INFORME DE HITO DE CONTROL **N° 22040-2023-CG/GRPI-SCC**

**IOARR “REPARACIÓN DE ESTRUCTURA DE
PROTECCIÓN; EN EL (LA) DIQUE 1020 DESDE EL
KM 7+000 - 8+200, DISTRITO DE COLÁN, PROVINCIA DE
PAITA, DEPARTAMENTO DE PIURA”**

**HITO DE CONTROL N° 1 - VALORIZACIÓN DEL MES DE
AGOSTO DE 2023**

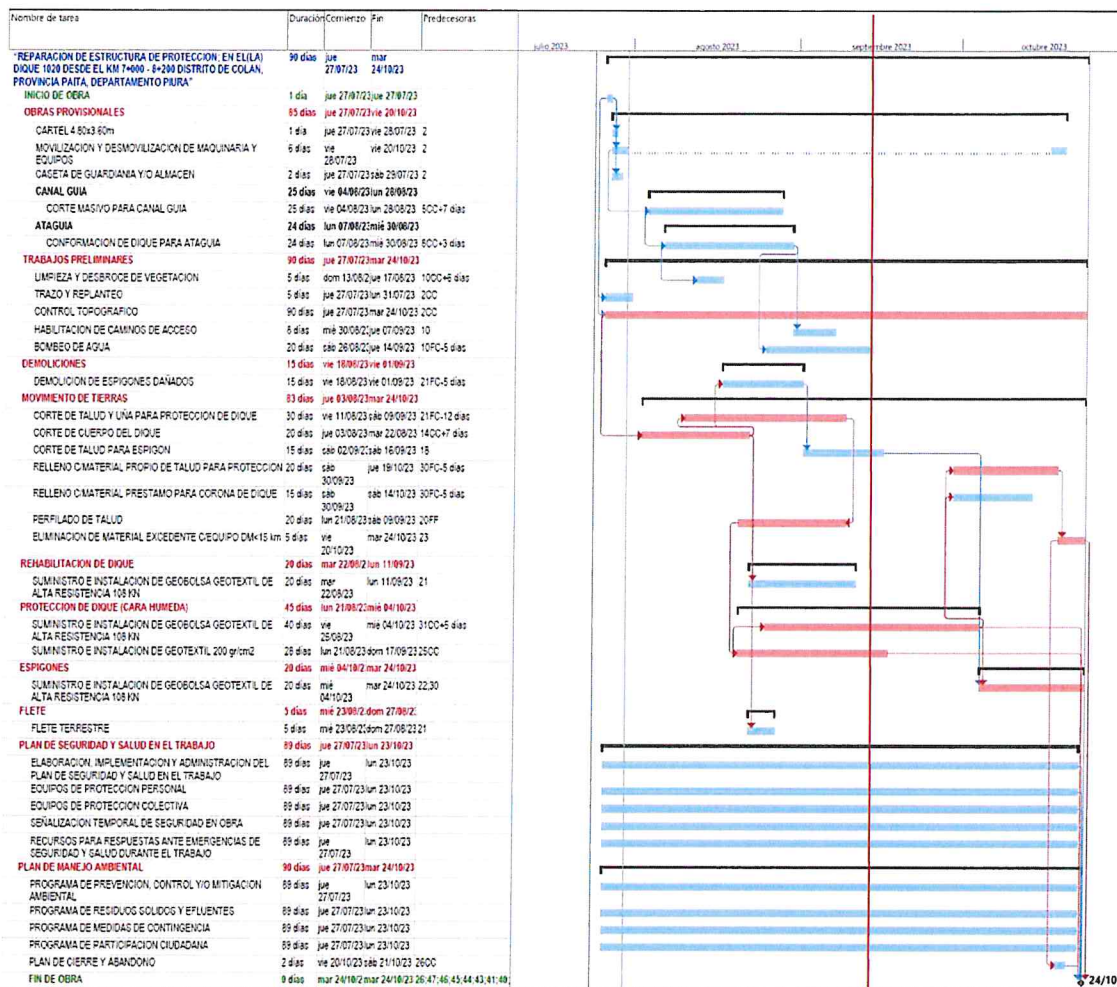
Es importante señalar, que en la visita de inspección se constató que, en el tramo crítico identificado por el contratista, la única partida realizada es 04.01 Corte de talud y uña para protección de dique, y que, en base al Expediente Técnico, las partidas pendientes por ejecutar son:

- 04.02 Corte de cuerpo de dique
- 04.04 Relleno c/material propio de talud para protección
- 04.05 Relleno c/material de préstamo para corona de dique
- 04.06 Perfilado de talud
- 04.07 Eliminación de material excedente c/equipo DM <15 Km
- 05.01 Suministro e instalación de Geobolsa Geotextil de alta resistencia 108 KN

Imagen n.º 6
Asiento n.º 082 del Cuaderno de Obra

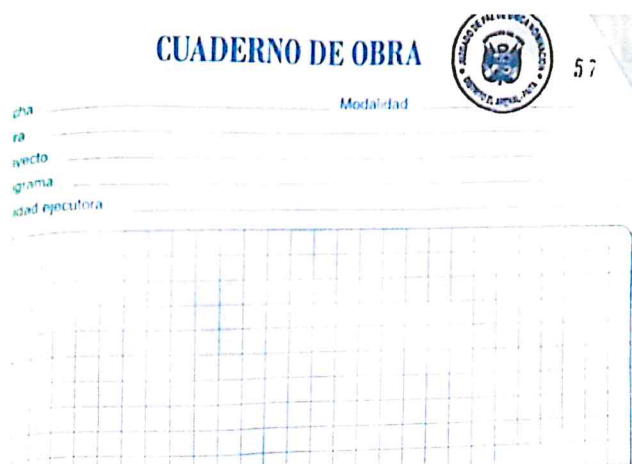
Es de precisar que, después de verificar el cuaderno de obra, se advierte que la Supervisión hizo registro de asientos hasta el día 12 de setiembre de 2023; es decir dos (2) días antes de la visita de la Comisión de Control Concurrente.

Retiro de encofrado metálico, sin el cierre de la geobolsa

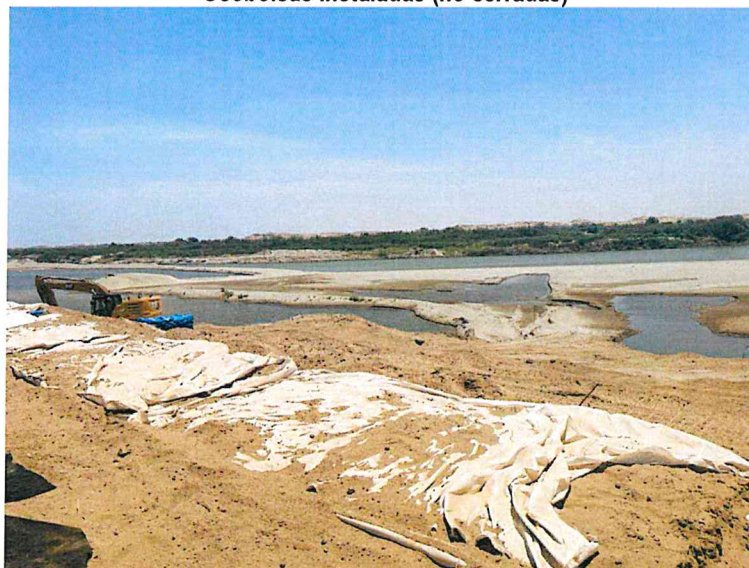
Al respecto, los trabajos realizados por el contratista en este frente no han sido acordes a lo establecido a las Especificaciones Técnicas del Expediente Técnico, aprobado con Resolución Gerencial N° 127/2023-GRP-PECHP-4060000 de 17 de julio de 2023, considerando que luego de realizar la compactación de la capa fina del material de relleno, se viene retirando el encofrado metálico sin realizar el cosido y cierre de la geobolsa, conforme a las imágenes siguientes:
